### **Recours**

- la décision du Conseil d'État du 6 mai 2019 sur le plan d'affectation cantonal du parc éolien de la Montagne de Buttes relative à l'opposition de Helvetia Nostra et de la Fondation suisse pour la protection et l'aménagement du paysage concernant le projet de parc éolien de la Montagne de Buttes
- La décision du Département du développement territorial et de l'environnement du 8 mai 2019 (forêt) sur le plan d'affectation cantonal du parc éolien de la Montagne de Buttes

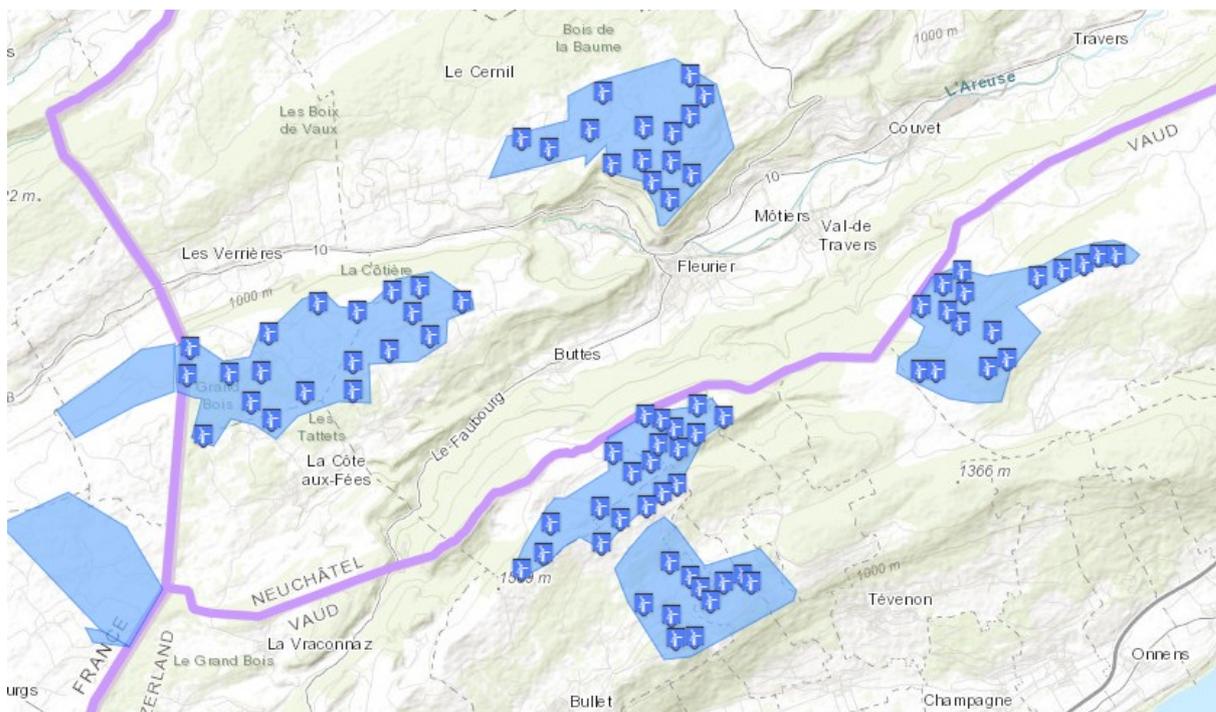
3.6 Dans le cas des planifications éoliennes des cantons de Neuchâtel et de Vaud, une concurrence est constatée dans le secteur autour du Val-de-Travers. Neuchâtel planifie 2 parcs éoliens (Montagne de Buttes et Mont de Boveresse), prévus chacun avec un très grand nombre d'éoliennes (19 et 18). Dans un secteur proche, le Canton de Vaud planifie 3 parcs éoliens (Provence, Grandevent et la Grandsonne). En témoigne la carte ci-dessous ([www.windparkkarte.ch](http://www.windparkkarte.ch)), qui représente ces 5 parcs éoliens:

3.7 La quantité de parcs et d'éoliennes prévus sur le pourtour du Val-de-Travers (environ 80 machines) aboutit à une saturation de l'espace :

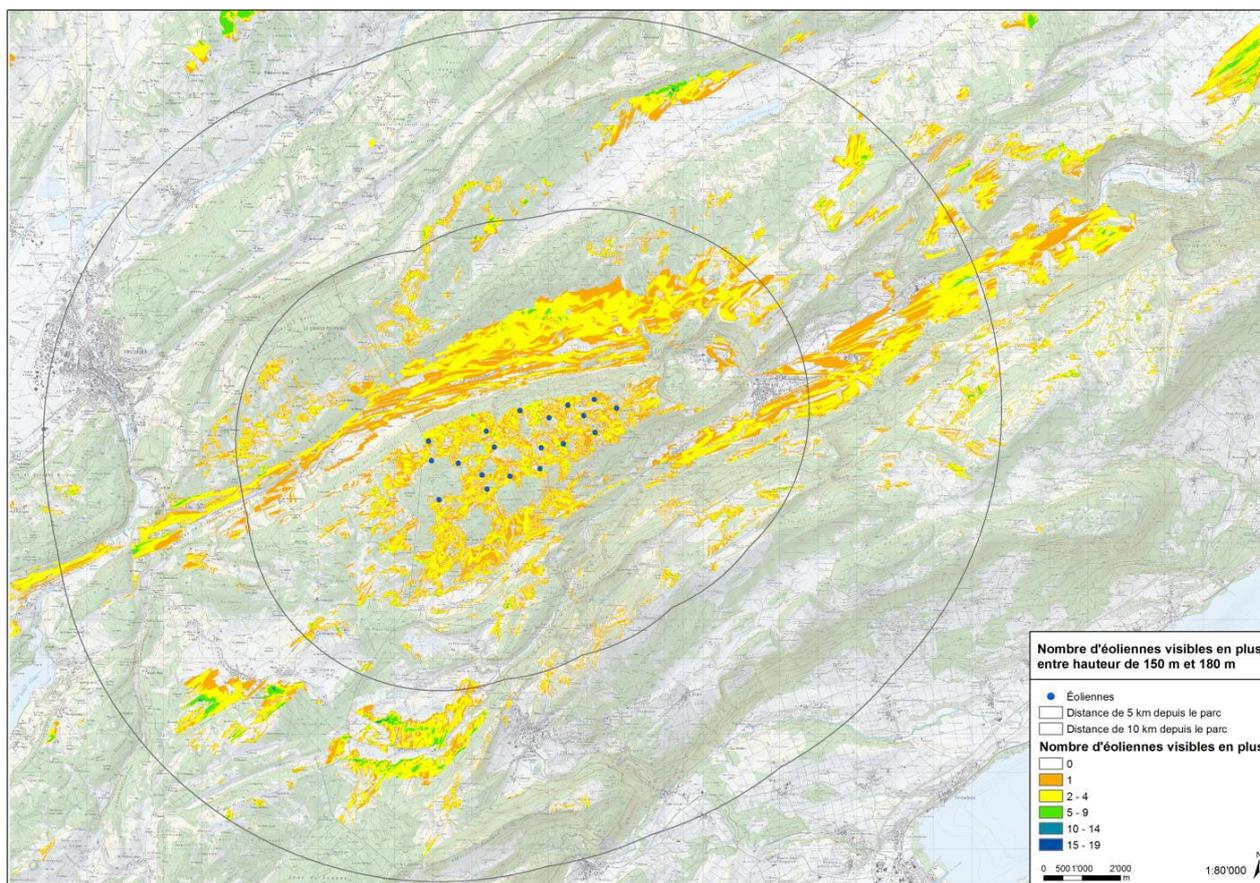
6.10 On constate que le PAC réduit - de manière insignifiante - le nombre des éoliennes planifiées (19 au lieu de 20) tout en augmentant - de manière importante - la hauteur des éoliennes, puisqu'elles passent de 150 à 180 m.

6.14 La carte de la page 237 du rapport 47 OAT, reproduite ci-dessous, montre de manière éclatante que la différence de visibilité entre des éoliennes de 150 ou de 180 m est loin d'être anodine, puisqu'elle entraîne un accroissement du nombre des éoliennes visibles sur d'énormes surfaces (indiquées plus spécialement en orange et jaune).

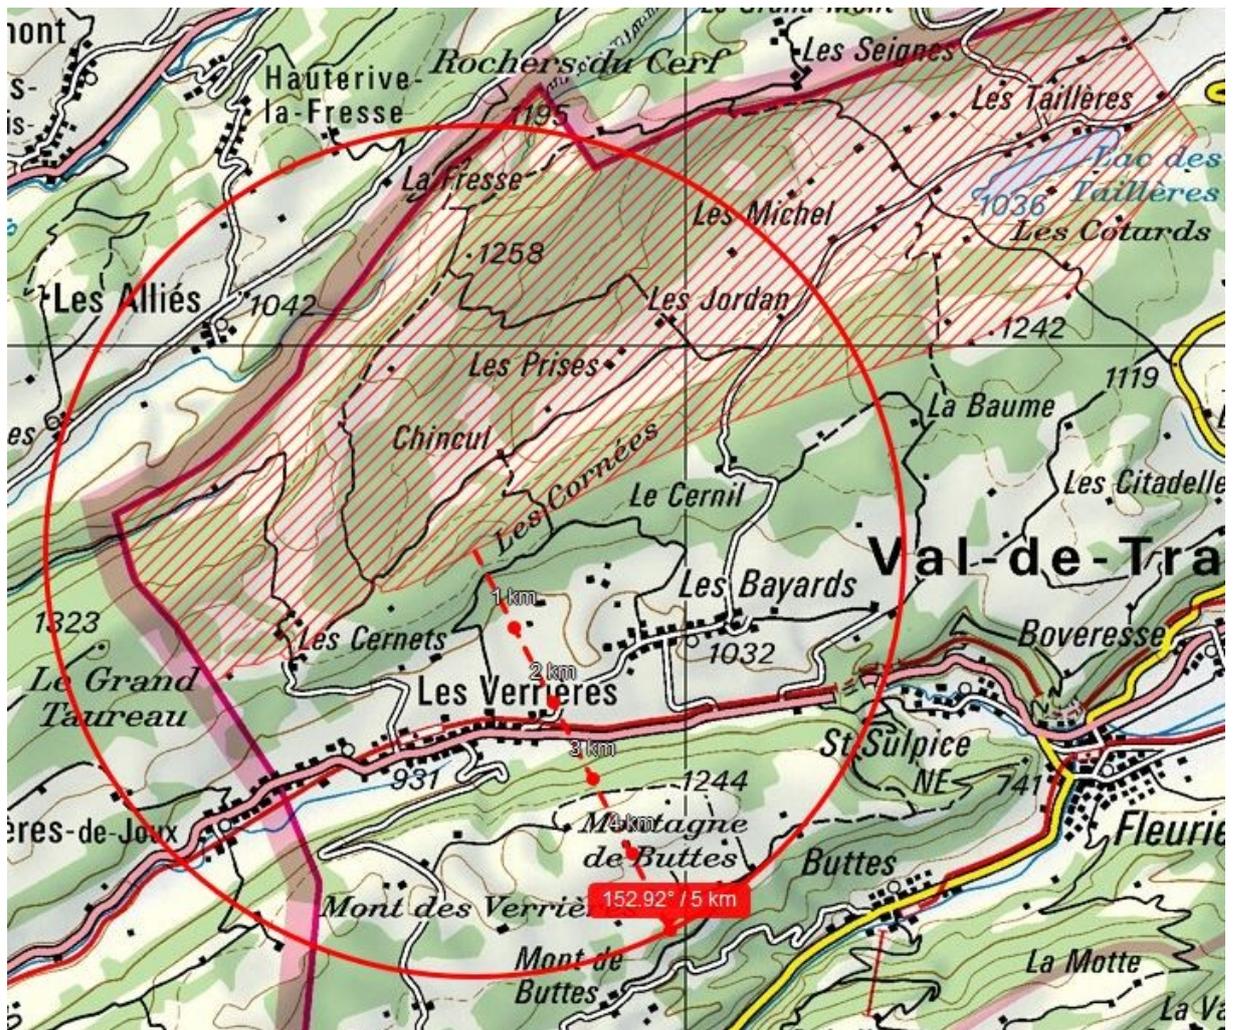
6.30 Toutes les éoliennes prévues se situent donc dans la zone tampon. La plus proche est à 2.7 km, et près de la moitié à moins de 4 km.

6.32 La carte ci-dessous indique la zone IFP (hachuré rouge) et le site de la Montagne de Buttes.
